# RAPPORT DIAGNOSTIC DE L'INSTALLATION D'ASSAINISSEMENT NON COLLECTIF EXISTANTE

N° de dossier : 201311094008

Diagnostic réalisé sur la commune de : **CLERMONT SUR LAUQUET**

**Contrôle pour transaction**

# SCHEMA DE LA FILIÈRE D'ASSAINISSEMENT NON COLLECTIF schéma de principe

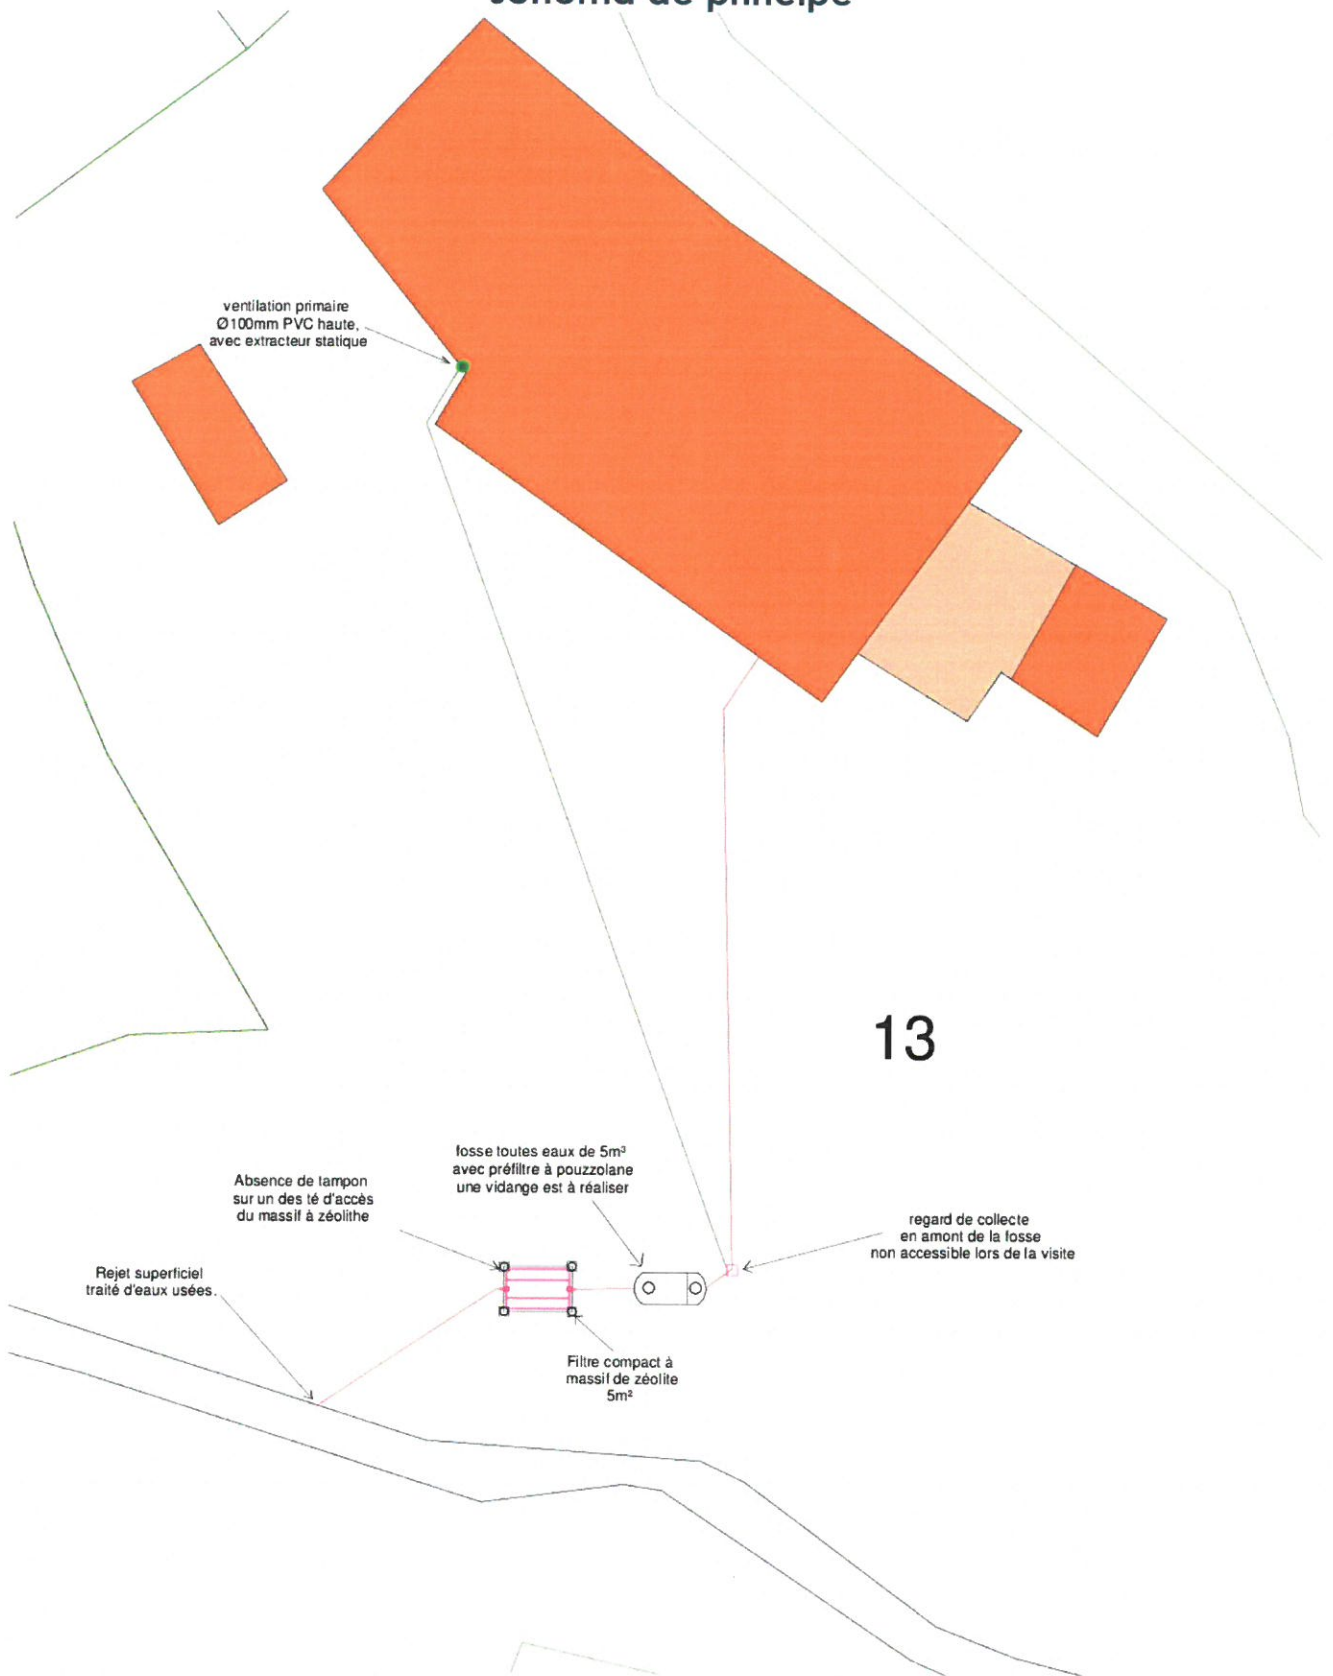
Présence d'un regard de collecte en amont de la fosse non accessible lors de la visite, celui-ci devra être rendu accessible.

Absence de ventilation secondaire haute (aval de la fosse) avec extracteur éolien, en cas de mauvaises odeurs celle-ci devra être implantée.

La hauteur de boues dans le prétraitement est supérieure 50% du volume de l'ouvrage, une vidange est à réaliser.

Réhabilitation du té de bouclage (tampon absent) à prévoir.

Absence de tampon sur un des té d'accès du massif à zéolithe.

**Rendre accessible le regard en amont de la fosse toutes eaux.**

**Mise en place d'une ventilation secondaire haute avec extracteur éolien.**

**Absence de tampon sur un des té d'accès du massif à zéolithe.**

**La hauteur de boues dans le prétraitement est supérieure 50% du volume de l'ouvrage, une vidange est à réaliser.**
